## 大飯発電所の洗たく排水処理設備の取替えおよび設置計画、 ほう酸回収システムの改造計画に係る了解について

大飯発電所の洗たく排水処理設備の取替えおよび設置計画、  
ほう酸回収システムの改造計画

図1-1 大飯発電所洗たく排水処理設備(1、2号機共用)の取替計画の概要

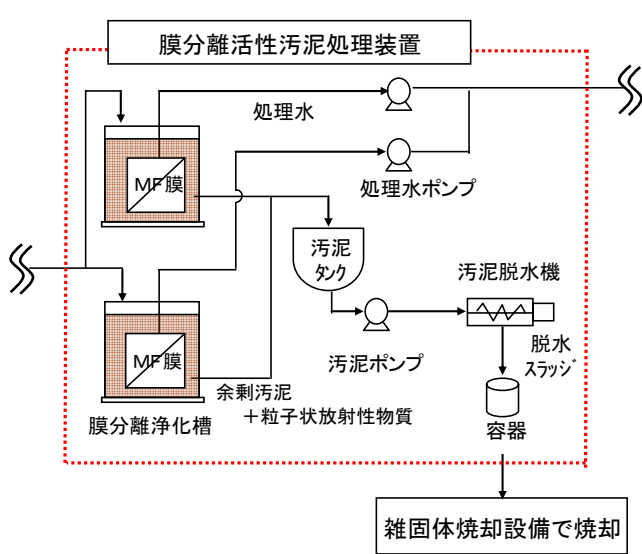
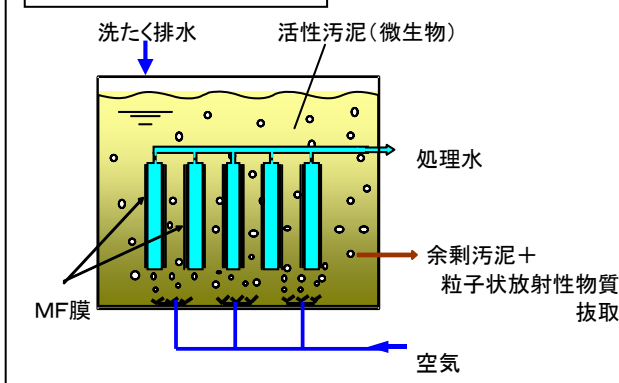
○既存の設備は設置後約20年以上経過していることから、設備の信頼性向上及び2次系廃棄物発生量の低減を図るため、洗たく排水処理設備を取替える。

○洗たく排水処理設備の処理方式を現行の逆浸透膜方式から、膜分離活性汚泥方式へ変更する。

現状	変更後
方式	逆浸透膜	膜分離活性汚泥
処理容量	2m <sup>3</sup> /h	同左
除染係数	10	同左
膜分離活性汚泥方式の特長	①設備の信頼性 ・低圧運転であることから付属部品への負担が少なく、分離膜の目詰まりが発生しにくい。 ・設備構成が簡素化されていることから、点検・保守性がよい。 ②2次廃棄物の発生量 ・処理に伴い発生する脱水スラッジは焼却することで、現状の設備に比べ2次廃棄物発生量(ドラム缶発生量)を約1/30に低減できる。

図1-2 大飯発電所洗たく排水処理設備(3、4号機共用)の設置計画の概要

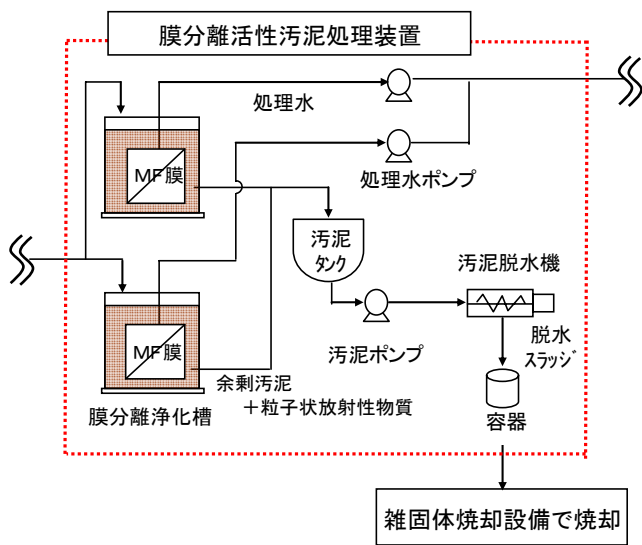
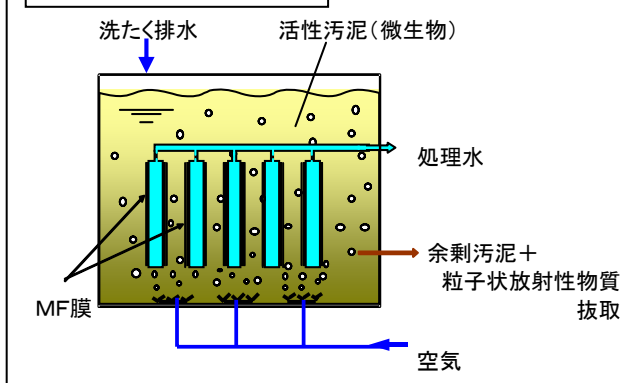
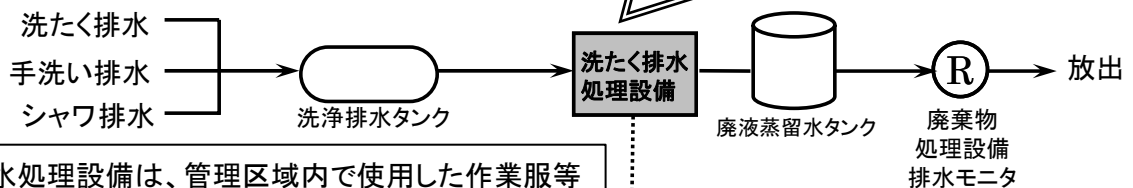
○ドライクリーニング廃止に伴う洗たく処理の水洗化により、液体廃棄物の発生量が増加。

○発電所外へ放出する放射性物質の低減を図るため、放射性物質の濃度を1/10まで低減可能な洗たく排水処理設備を設置する。

現状	設置後
方式	—	膜分離活性汚泥
処理容量	—	2m <sup>3</sup> /h
除染係数	—	10

放射能濃度 (Bq/cm <sup>3</sup> )	年間放出量 (m <sup>3</sup> )	放射能量 (Bq)
現状	0.37	2300	8.51 × 10 <sup>8</sup>
設置後	0.037	3000	1.11 × 10 <sup>8</sup>

図1-3 大飯発電所ほう酸回収系統(1、2号機共用)の改造計画の概要

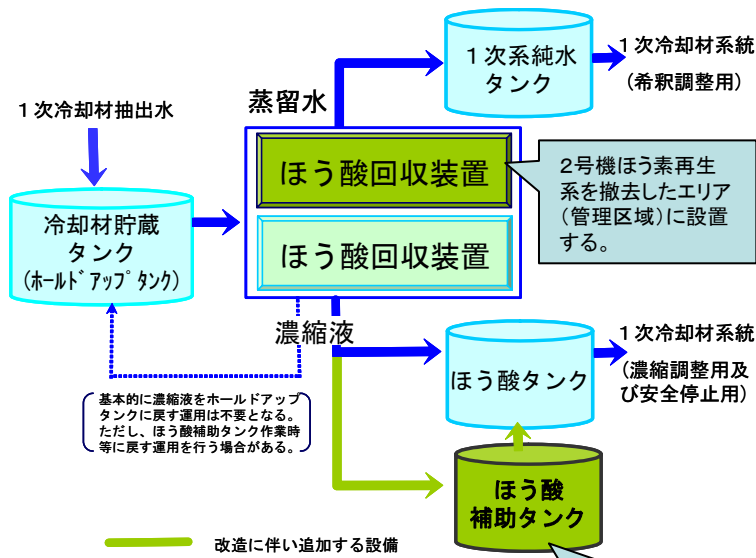
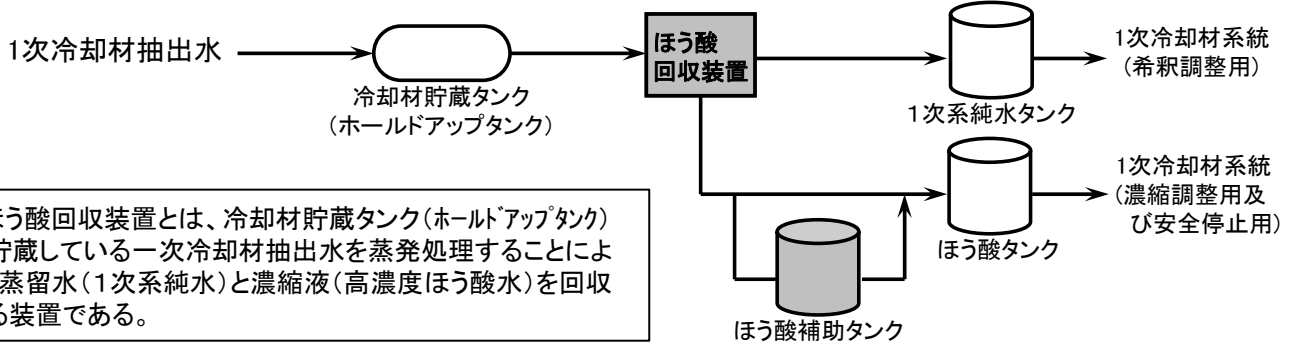
- 他プラントに比べ運転回数が多く、設備及び運転員への負担がかかっている。
- ほう酸回収装置1基を増設する。また、ほう酸補助タンク1基を設置する。
- 設備の信頼性向上と運転員の負担低減を図る。

現状	変更後
ほう酸回収装置	3.4m <sup>3</sup> /h × 1基	3.4m <sup>3</sup> /h × 2基
ほう酸タンク	約174m <sup>3</sup> × 2基	同左
ほう酸補助タンク	—	約230m <sup>3</sup> × 1基
運転回数 ( )内は他プラント実績	約400回 (約30~200回)	約150回

1号機炉心上部注入系設備室(現在、非管理区域)を新たに管理区域に設定して、設置する。
